改善箇所説明図

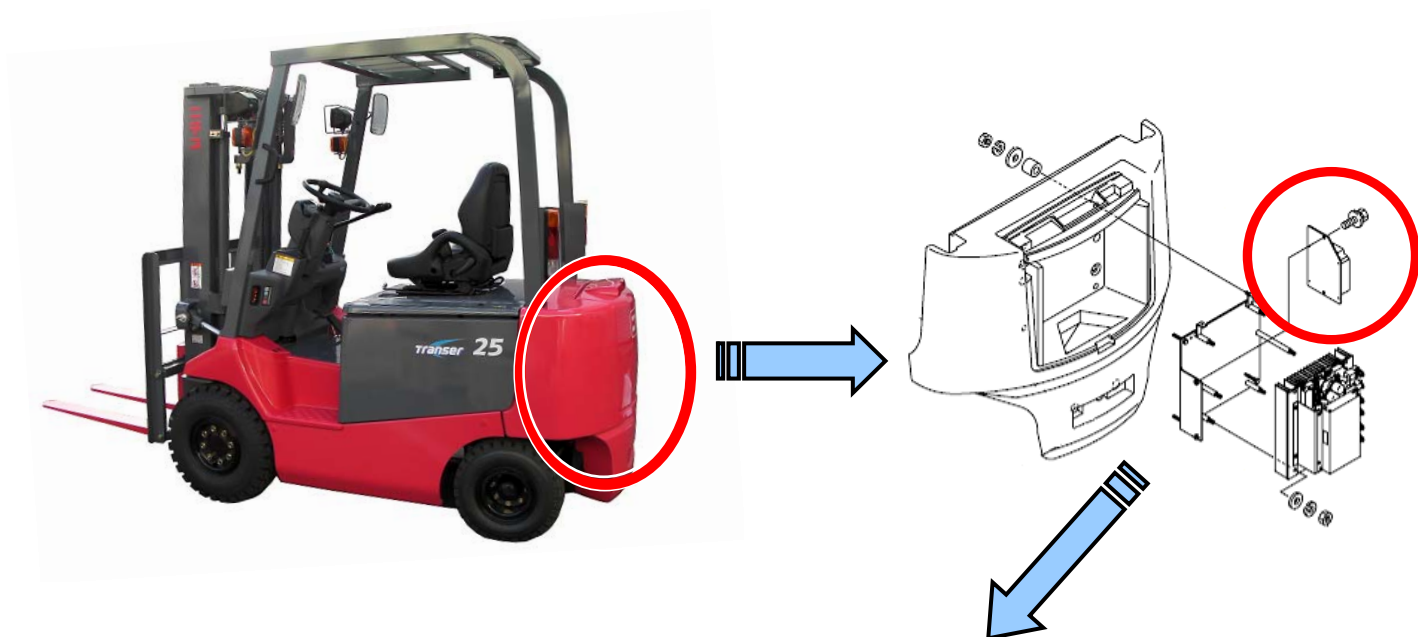
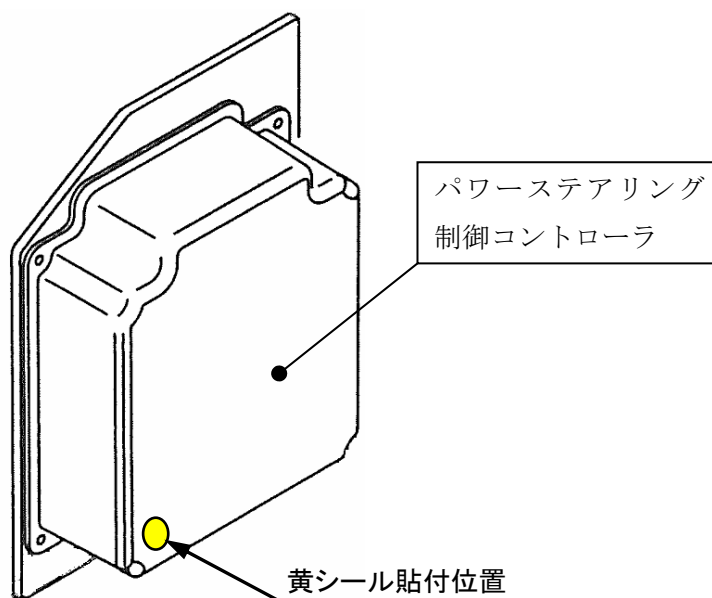
不適合発生箇所

基準不適合発生箇所

電動式パワーステアリングにおいて、制御コントローラのプログラムが不適切なため、ステアリング操作時にパワーステアリングモータに過電流が流れる場合がある。そのため操作画面にエラーメッセージが表示されパワーステアリング機能が効かなくなるおそれがある。

改善の内容

全車両、パワーステアリング制御コントローラのプログラムを、対策プログラムに変更する。

識別：改善実施済車には、車体前面フロントカバー上隅の運転者席側にNo.3004 のステッカーを貼付けし、制御コントローラの上に黄シールを貼付する。
